Vu la demande de permis de construire présentée le 31/07/2024 et complétée le 24/09/2024 par Baya MERDJANI demeurant 13 Avenue Louis Hayet - 95240 Corneilles-en-Parisis et enregistrée par la Mairie de La Frette-sur-Seine sous le numéro **PC 95257 24 00009**,

Vu l'objet de la demande pour une extension et une surélévation de la maison existante créant une surface de plancher 140,29 m² sur un terrain sis 10 Sente de la Cote du Bras Paris 95530 LA FRETTE SUR SEINE et cadastré AK49, AK52, AK54, AK55,

Objet : Avis sur demande de permis de construire N° PC 095 257 24 00009 (MERDJANI Baya)

ANNEXE 1 – Schéma de principe du réseau d'assainissement à créer

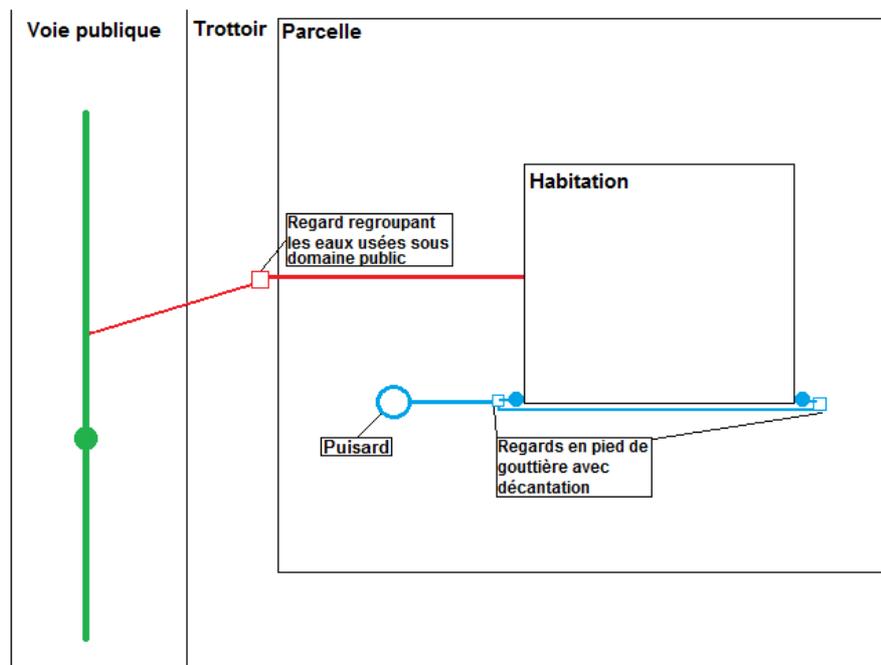
Un branchement de diamètre 150mm avec une pente de 3cm /m devra être réalisé entre la canalisation sous chaussée et le nouveau regard sous trottoir en limite du domaine privé pour les eaux usées.

Les eaux pluviales et les eaux usées devront être séparées. Un système de rétention (calculé - pour une surface de projet comprise entre 1 000 m² et 1 hectare : débit de fuite de 2 l/s pour une pluie de période de retour d'au moins 30 ans) ainsi qu'un régulateur limitant le débit à 2L/s devra être installé

Le raccordement sur la canalisation devra être réalisé par carottage et joint d'étanchéité, dans le cas où le raccordement se ferait sur le regard du réseau, une chute accompagnée devra être réalisée. Le remblai de la tranchée devra être compacté et conforme aux prescriptions du fascicule 70 du Cahier de Clauses Techniques Générales (C.C.T.G.). La chaussée et les trottoirs devront être remis en état à l'identique. Vous trouverez en annexe un schéma de principe du réseau à créer.
